Oficio STHV-DMGT-

**Asunto:** Modificatoria del Trazado Vial de la prolongación de la Av. Martha Bucaram de Roldos, Barrio los Cóndores, parroquia La Ecuatoriana.

**INFORME TÉCNICO No. AZQ-UTV-021-2018**

**ASUNTO: MODIFICATORIA DEL TRAZADO VIAL DE LA "PROLONGACIÓN DE LA AVENIDA MARTHA BUCARAM DE ROLDOS (Oe8D)", UBICADA EN EL SECTOR LOS CÓNDORES, DE LA PARROQUIA LA ECUATORIANA.**

Figura 6. Hoja de trazado vial N° 32411.

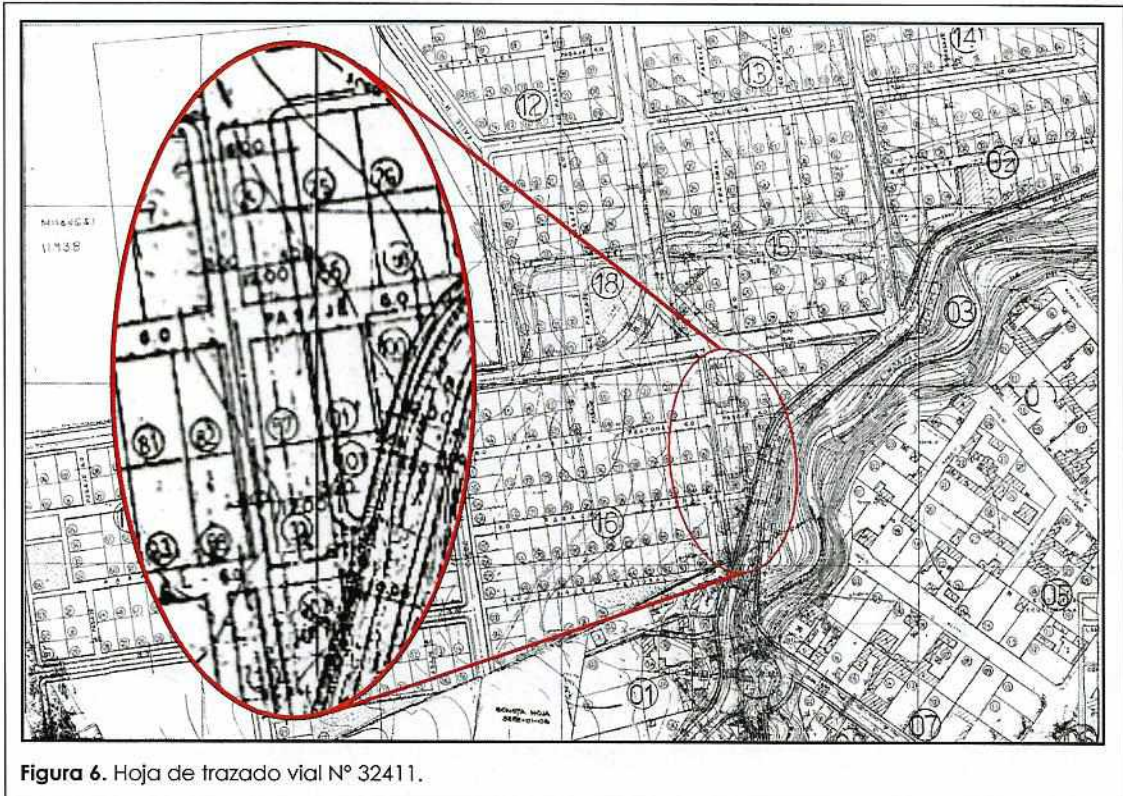
De acuerdo a la hoja de trazado vial No. 32411, la sección transversal de la Prolongación de la Av. Martha Bucaram de Roldos (Oe8D) es de 18.00

metros, conformados por una calzada de 12.00 metros y aceras de 3.00 metros cada una. (Ver figura 6).

Figura 8. Posibles áreas de afectación y posibles áreas de adjudicación.

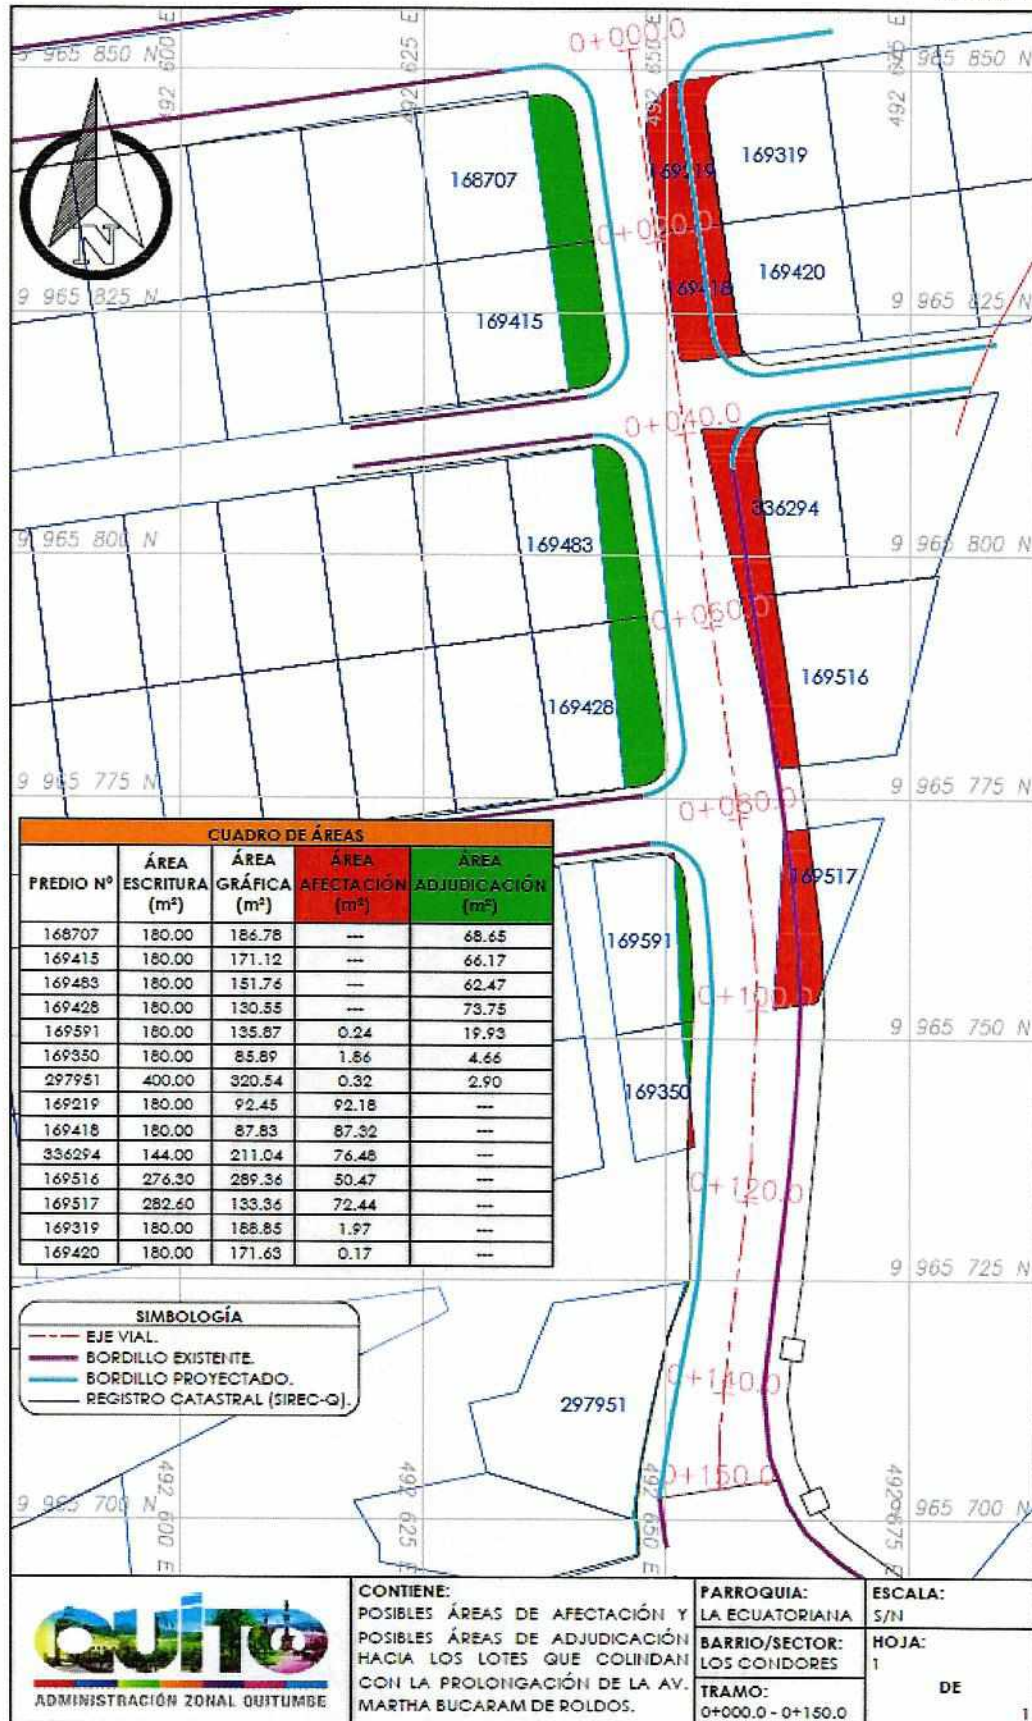
Una vez establecido el diseño definitivo de la vía; se dan a conocer las posibles áreas de adjudicación y posibles áreas de afectación hacia los lotes de terreno que colindan con la Prolongación de la Av. Martha Bucaram de Roldos, las cuales se detallan en la figura 8.

**SECCIÓN TRANSVERSAL PROPUESTA**  
**ABSCISAS: 0+000.00 A 0+150.00**

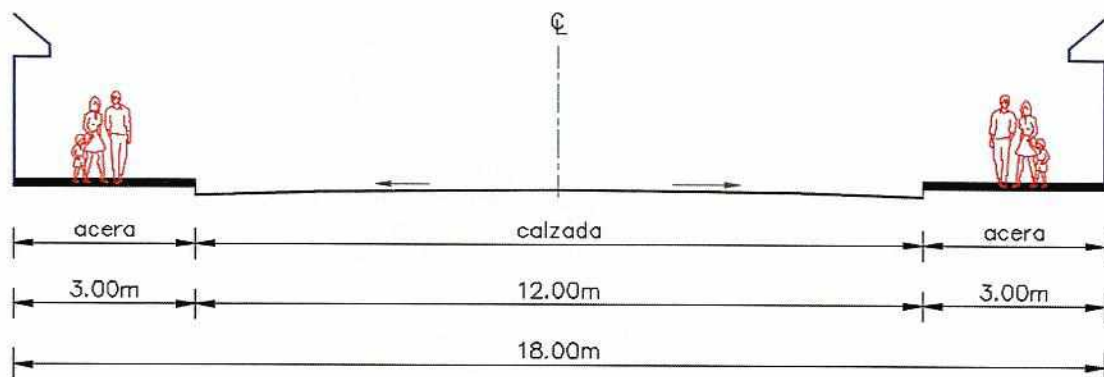
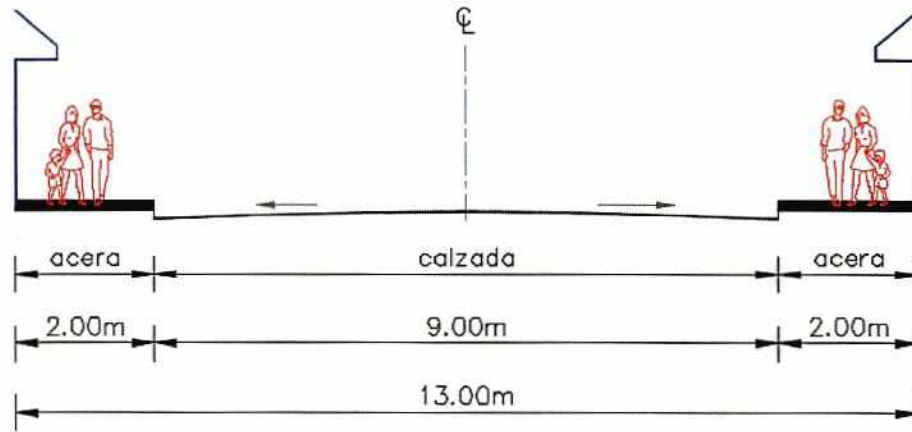
**Nota:** Modifica su sección transversal de 18,00m a 13,00m.

Es importante indicar que, en el presente caso la Secretaría de Territorio, Hábitat y Vivienda no se pronuncia favorablemente, por cuanto la normativa vigente no establece vías con las dimensiones y secciones transversales propuestas.

Como se mencionó antes, este tramo de vía en el lado oriental cuenta con el bordillo y una cera adoquinada cuya sección transversal es de 2.00m; a partir de los cuales, se hace referencia para proyectar la calzada con una sección transversal de 9.00m y en la parte occidental una acera de 2.00m, teniendo como resultado una sección transversal total de 13.00m (Ver figura 7).

SECCIÓN TRANSVERSAL TOTAL:	13.00m
CALZADA:	9.00m
ACERAS:	2.00m c/u
